Triscan 814027153
 OE: 30742642 / 31257680 / 31262940
 / 31340068 / 31362965]

GB Volvo C30 / C70 / S40 / V40 / V50

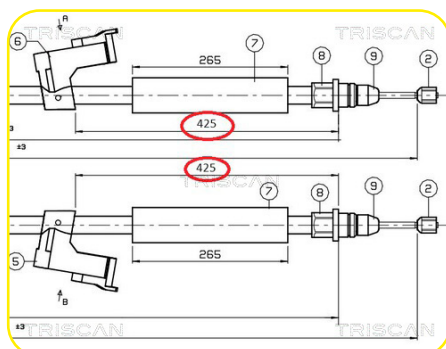
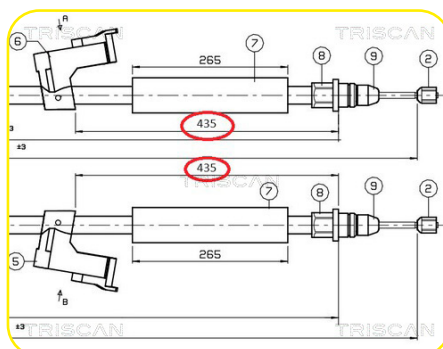
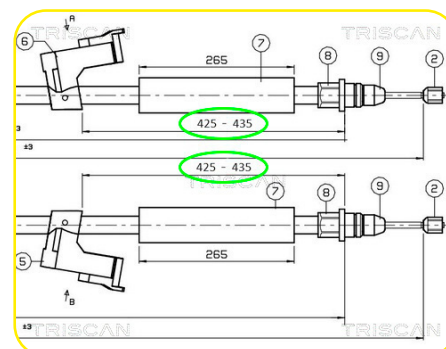
The handbrake cable with the following OE-no. is listed as a discontinued item at Volvo: 30742642, 31262940 and 31257680. According to Volvo, the handbrake cable can be replaced with the following OE-no.: 31340068 and 31362965.

However, this is not possible because the brackets for attaching the handbrake cable is offset 10 mm on the vehicle.

TRISCAN has therefore developed a modified version of the handbrake cable, where the brackets on the cable can be moved to compensate for the difference.
